Positionspapier des Sauerländer Heimatbund e.V.: „Windenergieanlagen im Sauerland“

Stellungnahme zur 93. Änderung des Flächennutzungsplans „Standortkonzept für Windenergieanlagen“

93. Änderung des Flächennutzungsplanes zur Darstellung von Konzentrationszonen für die Windenergienutzung mit der Steuerungswirkung des § 35 Abs. 3 Satz 3 Baugesetzbuch (BauGB) im Außenbereich der Stadt Meschede

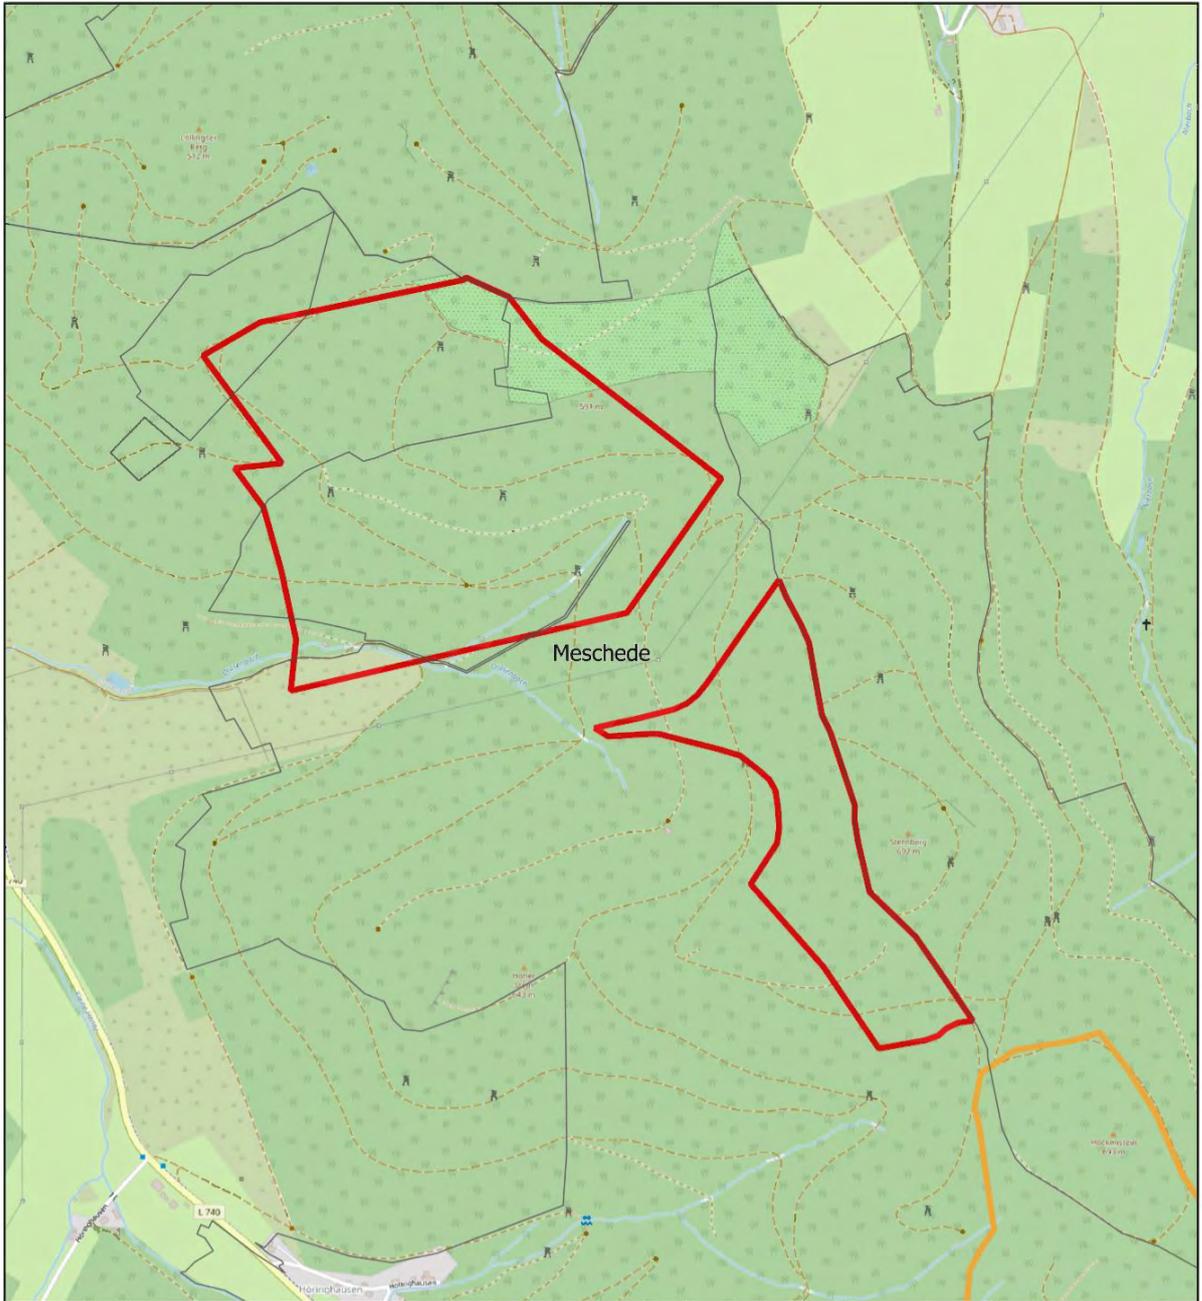
Mehr denn je möchten wir die positiven Aspekte der Teilflächen 5C Hockenstein/Brohenberg (Flächenkorridor 5 "Remblinghausen - Süd"), welche für eine Wiedereingliederung, wenn auch in reduzierte Form, in die Flächennutzungsplanänderung sprechen, hervorheben. Zu nennen sind insbesondere:

- die Höhenlage zwischen 430 – 680 m ü. NHN auf, welche sehr günstige Windverhältnisse mit mittleren Windgeschwindigkeiten von 6,76 bis 7,4 m/s in 225m Höhe aufweist

- die Nichtbeeinträchtigung von potenziell bedeutsamen Sichtbeziehungen auf raumwirksames Objekt und Kulturlandschaftsbereiche
- sowohl das deutliche Überschreiten der Mindestabstände zu FFH- und Natura 2000 Gebieten als auch das Nichtvorhandensein von Bau- oder Bodendenkmale innerhalb des Gebiets

- das Einhalten der Mindestabstände zum Naturschutzgebiet Hoher Stein und Riepensbruckpiepen
- die potenzielle südliche Anbindung und Erschließung mit den geplanten Windenergieanlagen im Bereich Hockenstein

**Anlage 0
Übersichtskarte Erweiterung**

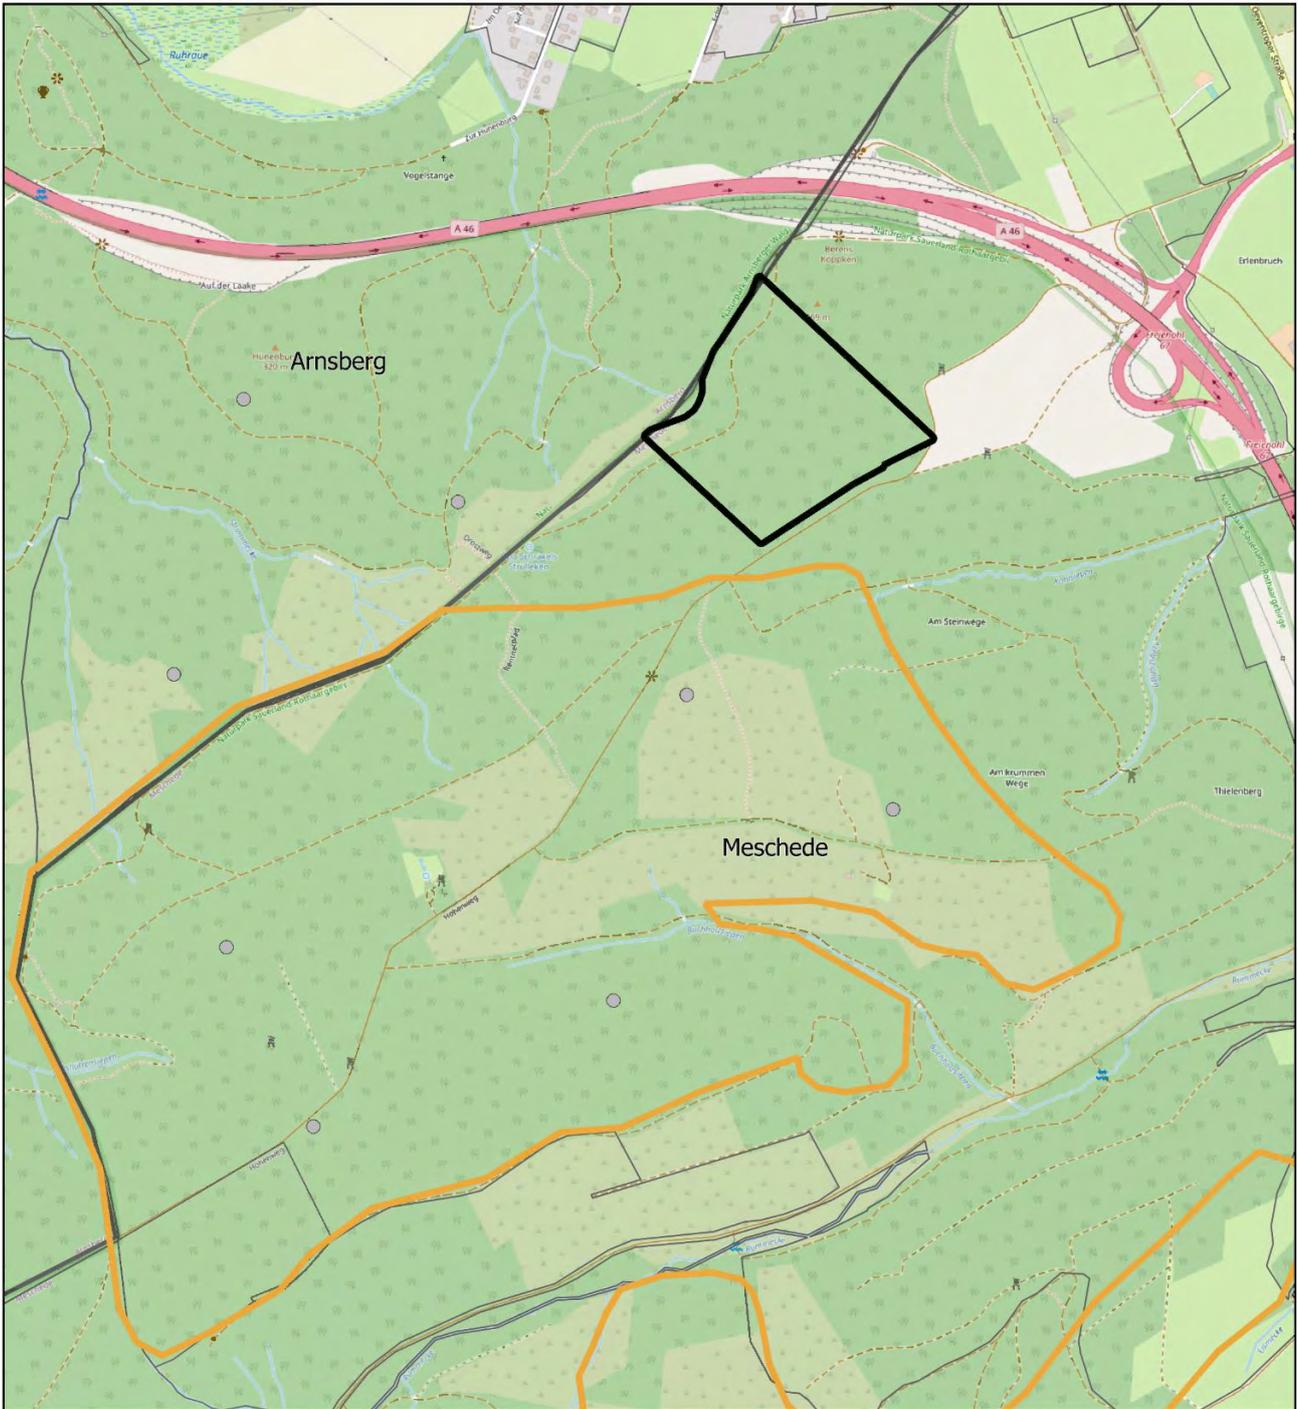
In Anbetracht der vorgebrachten Argumente bitten wir zum einen um erneute objektive Betrachtung und Berücksichtigung der vorgeschlagenen Fläche sowie diese zum anderen als Erweiterung der bestehenden Konzentrationsplanung in den Flächenkorridor 1 „Freienohl-West/Frenkhasen – PF A Nördliche Rümmecke“ auszuweisen.

Abb. 1: Flächenkorridor 5 – PF C, nördliche Teilflächen mit Standortplanung

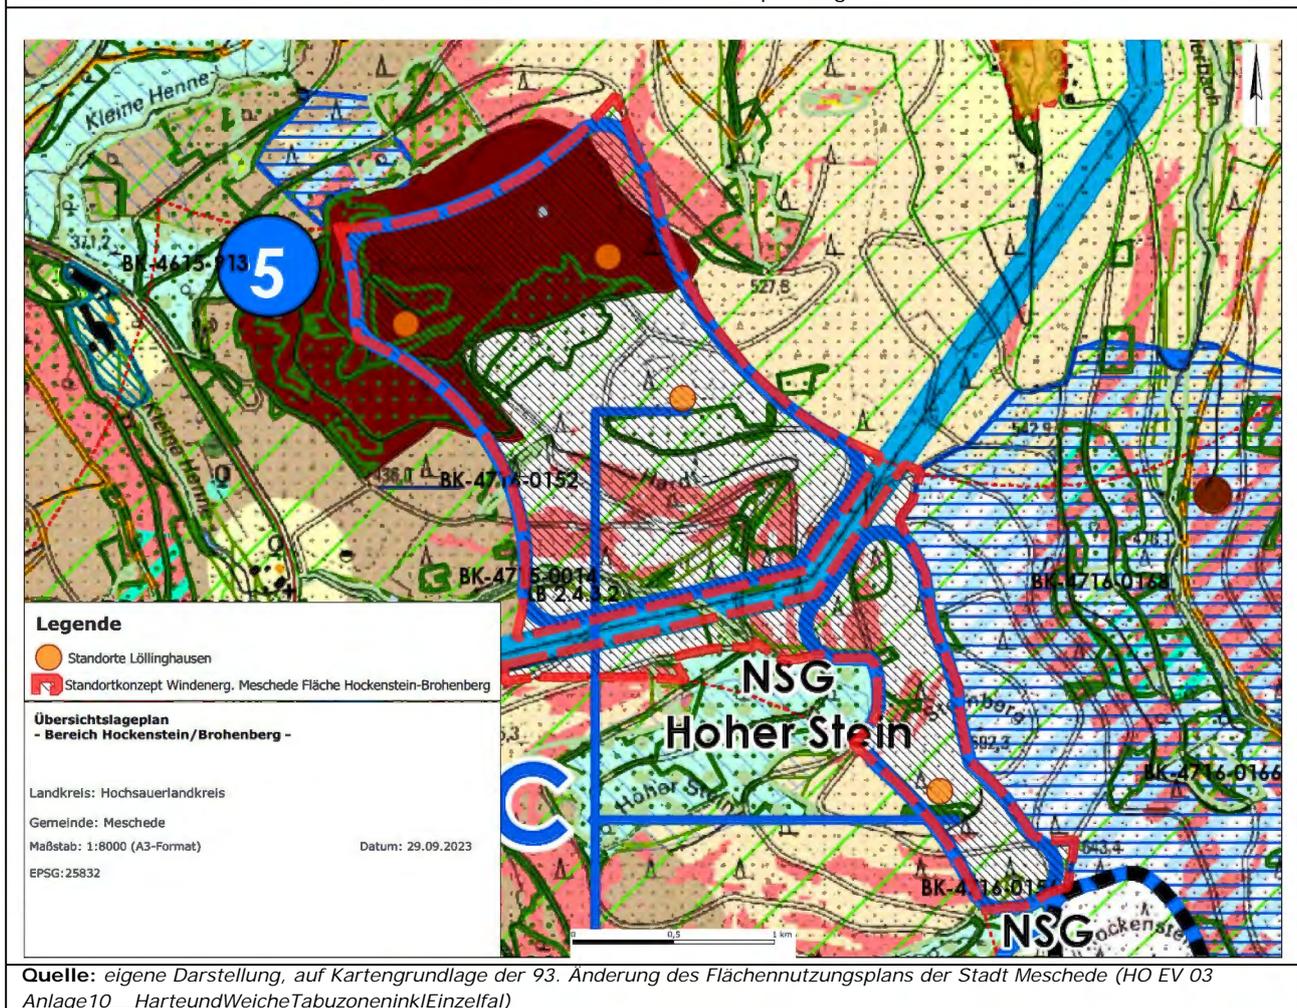
Flächenkorridor 5 „Remblinghausen-Süd“ – PF C Hockenstein/Brohenberg:

Die Potenzialfläche C gliedert sich in drei Teilflächen auf, wo im Planungskonzept zu dem Schluss gekommen wird, die nördlichen beiden Teilflächen, aufgrund von größeren Raumwiderständen im Vergleich zur südlichen Teilfläche, nicht auszuweisen. Grund hierfür sind die bereits vorab diskutierten Einzelfallkriterien der Laubwaldbestände, Hanglagen > 35 % und Umzingelung. Anhand von Abb. 1 möchten wir aufzeigen, dass sich eine WEA-Planung innerhalb der nördlichen Teilflächen realisieren lässt, ohne dass mit Fundamentstandorten in bestehende Laub- bzw. Laubmischwälder eingegriffen werden müsste. Des Weiteren liegen die jeweiligen WEA-Standorte fernab von Hangneigungen > 35 %, ebenso ist eine potenzielle Zuwegung, nach bereits mehrfach erfolgten detaillierten Begehungen, zu den Anlagenstandorten möglich, auch ohne immense Steigungen in Kauf zu nehmen. Aufgrund der komplexen Orographie des gesamten Gebiets um die, in der Abwägung des Planungskonzepts erwähnten, Ortschaften Höringhausen, Drasenbeck und Frielinghausen, ist eine kartographische „Umzingelung“ nicht gleichzusetzen mit der tatsächlichen Umzingelung, da nicht alle planbaren WEA innerhalb der Potenzialflächen aus den angesprochenen Ortschaften sichtbar sind, auch wenn sie in direktem räumlichen Zusammenhang stehen. Solange hierfür keine detaillierte Sichtfeldanalyse vorgenommen wurde, welche die reine Vermutung der Umzingelung bekräftigt, darf dieses Argument auch für eine Einzelfallentscheidung keine Anwendung finden.

Gestützt werden unsere Ausführungen auch durch das lokale Interesse der Flächeneigentümer, welche gewillt sind, dass ihre Flächen bei der Ausweisung von Konzentrationszonen für Windenergie berücksichtigt werden. Die Firma steht hier seit Jahren in engem Austausch mit den Eigentümern. Es bestehen über den Großteil der hier nicht berücksichtigten nördlichen Teilflächen privatrechtliche Nutzungsverträge, welche die breite Akzeptanz der Anwohner gegenüber der Erzeugung von Windenergie auf ihren Flächen verdeutlichen.

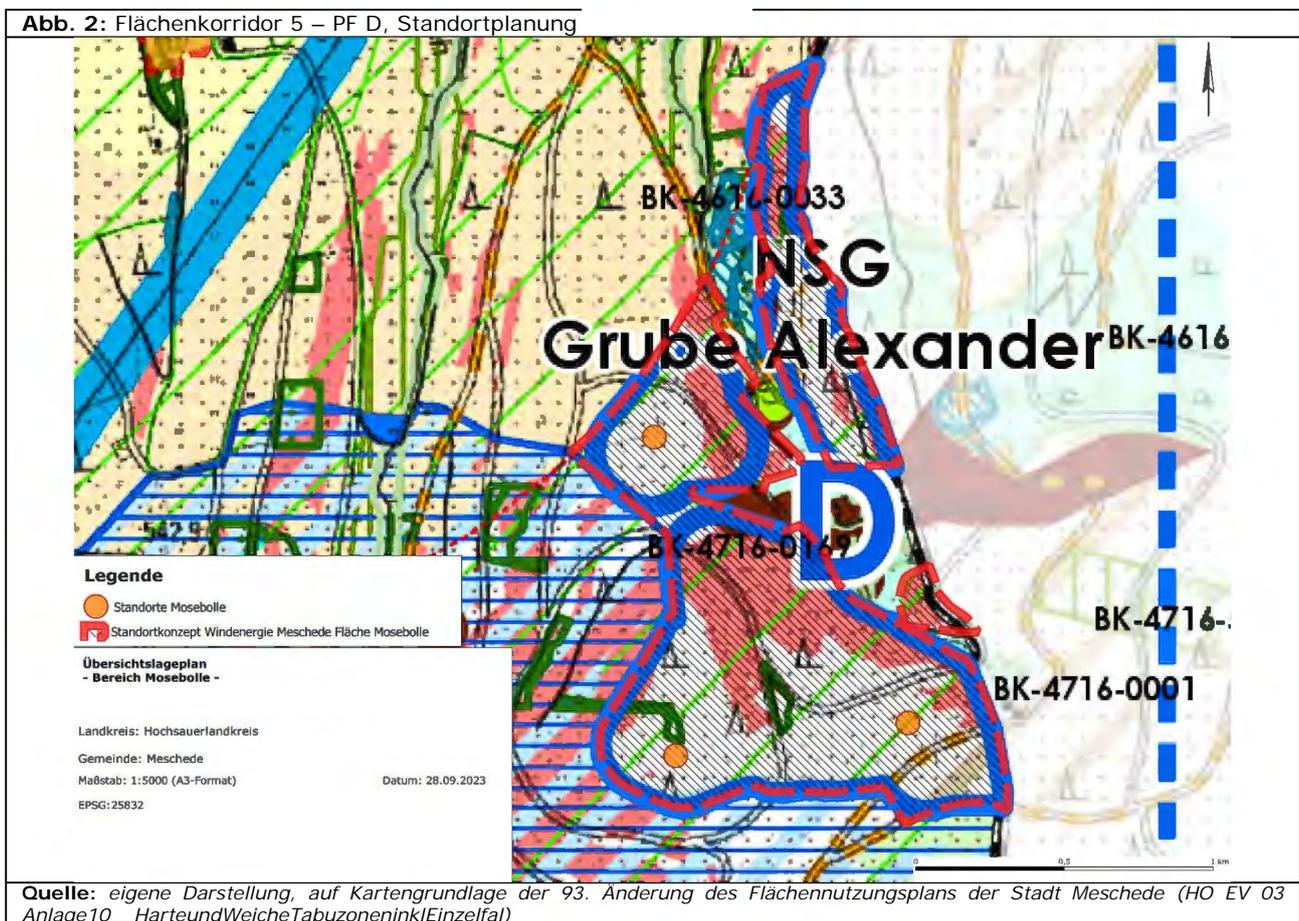
Flächenkorridor 5 „Remblinghausen-Süd“ – PF D Mosebolle-Süd

Bei Potenzialfläche D wird aufgrund von „großen Raumwiderständen“ und einer scheinbar „suboptimalen Lage“ mit einem ebenso „suboptimalen Flächenzuschnitt“ im Planungskonzepts das Fazit gezogen, dass die Fläche für die Realisierung von WEA nicht geeignet ist. Des Weiteren bezieht man sich hier erneut auf großflächige, steile Hanglagen innerhalb der Potenzialfläche, welche das vermeintlich negative projektplanerische Fazit vorwegnimmt, dass es hier nicht möglich ist, eine optimale Auslastung der Fläche mit WEA vorzunehmen.

Entgegen dem verweisen wir auch hier auf die in Abb. 2 dargestellte Planung der ENERTRAG SE, welche verdeutlicht, dass die beiden westlichen Teilflächen der Potenzialfläche D durchaus realistisch beplanbar sind, ohne einen Eingriff in schützenswerte Laubwald- und Laubwaldmischbestände vorzunehmen. Weiterhin befinden sich weder die gezeigten Standorte noch die geplante Zuwegung im „steilen“ Terrain, sondern verteilen sich auf den ebenen Bergkämmen und Anhöhen, welche eine Planung von WEA auch aus Sicht der Windhöffigkeit durchaus begünstigen.

Abb. 3: Flächenkorridor 5 – PF D, Standortplanung inkl. Karte der TÖB-Beteiligung Bergbau und Energie

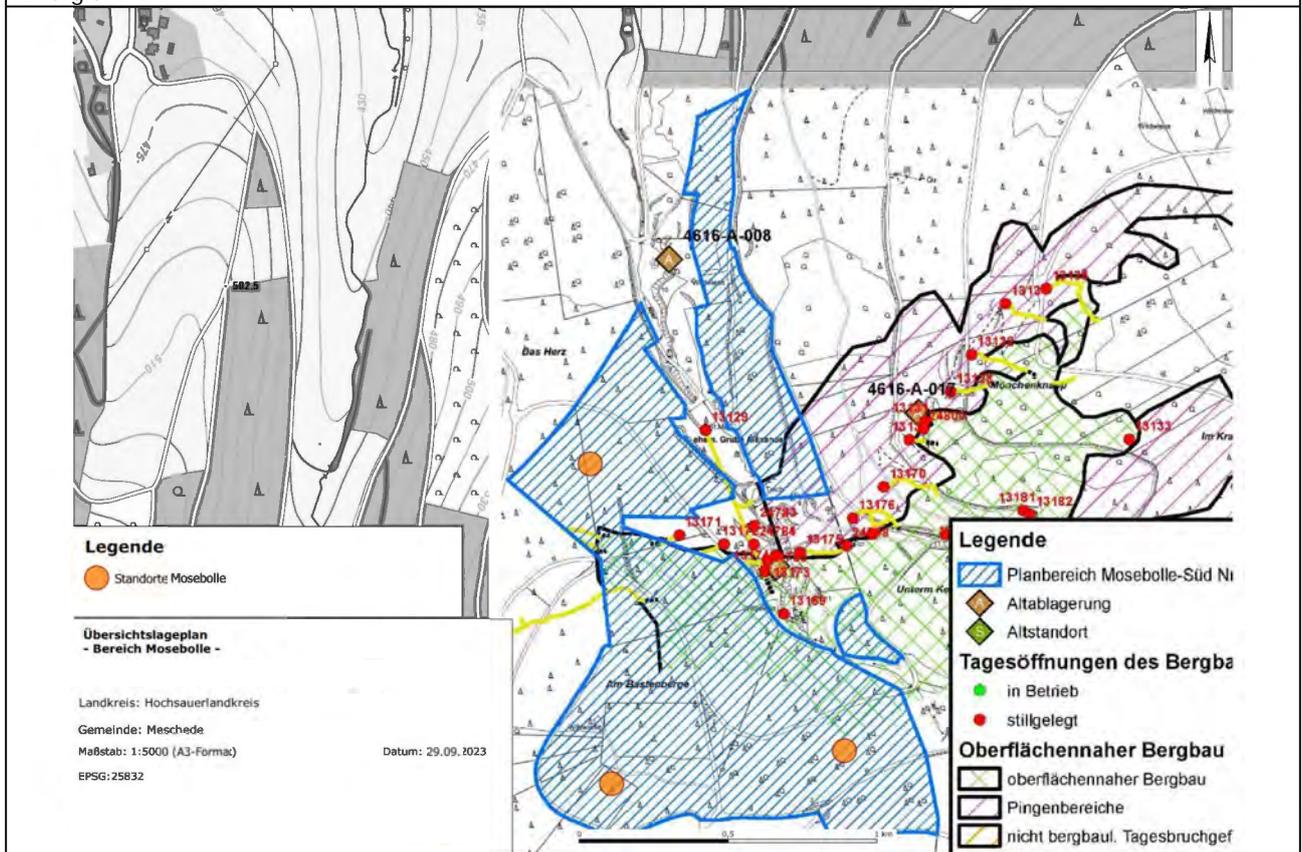
Während der frühzeitigen Beteiligung der 93. Änderung des Flächennutzungsplans gem. §4 Abs. 1 BauGB ging am 17.02.2023 die Stellungnahme der Fachbehörde Bergbau und Energie in NRW ein, welche auf potenzielle Gefahren im Gebiet hinweist, die im Zusammenhang mit dem stillgelegten Bergbaubetrieb stehen. Die Stellungnahme gibt vor, dass vor der zukünftigen Nutzung des Planbereichs Mosebolle-Süd, Nr. 5D als Standort für Windenergieanlagen empfohlen wird, eine gutachterliche Bewertung der (alt-)bergbaulichen Situation und Bergschadensgefährdung bzw. erforderlicher Anpassungs- und Sicherungsmaßnahmen durch einen geeigneten anerkannten Sachverständigen vorzunehmen ist. Eine Ablehnung der Potenzialfläche erfolgte jedoch, nach Recherche der, der Öffentlichkeit zur Verfügung gestellten Unterlagen im Zuge des Verfahrens zur 93. Änderung des Flächennutzungsplans, ohne ein solches Gutachten. Sollten dem Fachbereich Planung und Bauordnung entsprechende Dokumente vorliegen, bitten wir darum, uns diese zur Verfügung zu stellen im Sinne der Nachvollziehbarkeit. Bei Betrachtung von Abb. 3 wird deutlich, dass die WEA-Planung die dokumentierten Bergbaugebiete innerhalb der Potenzialfläche nicht tangiert und trotzdem eine Auslastung der westlichen Teilflächen gegeben ist.

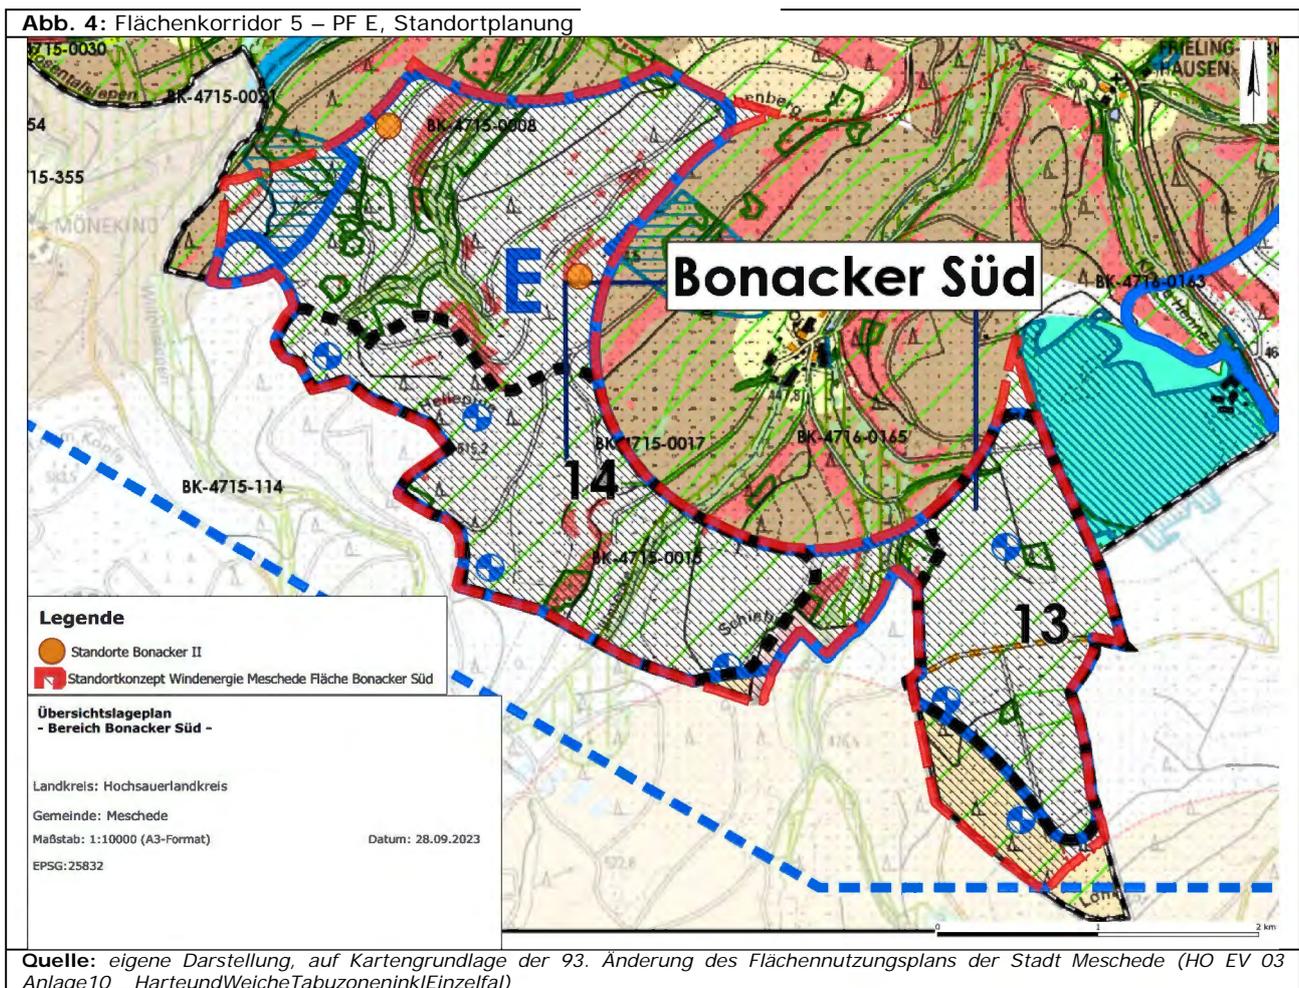
Flächenkorridor 5 „Remblinghausen-Süd“ – PF E Bonacker-Südwest

Die Potenzialfläche PF E wurde entgegen der ursprünglichen Gebietsabgrenzung im Standortkonzept vor allem um den nordwestlichen Teil deutlich verkleinert. Als Grund hierfür wird allen voran eine „zu starke räumliche Umzingelung der Ortschaft Bonacker“ angeführt. Wir merken an, dass es sich auch hier wiederum lediglich um eine kartographische Umzingelung handelt und sich diese Bewertung nicht auf eine geeignete Fachanalyse stützt. Das Gebiet rund um Bonacker weist ebenso eine komplexe Orographie auf, welche zur Folge hat, dass einige der im Potenzialgebiet geplanten WEA von Bonacker aus nicht sichtbar sind. Ohne eine solche Analyse ist die Annahme einer Umzingelung haltlos und nicht als Einzelfallkriterium bei der Ausweisung von Potenzialflächen anzunehmen.

Abbildung 4 verdeutlicht erneut, dass die angestrebten Planungen der ENERTRAG SE auch hier die weiteren diskutierten Belange (Laubwald- und Laubwaldmischbestände, Hanglagen > 35 %, schutzwürdiger Siepenbereich) nicht beeinträchtigen.
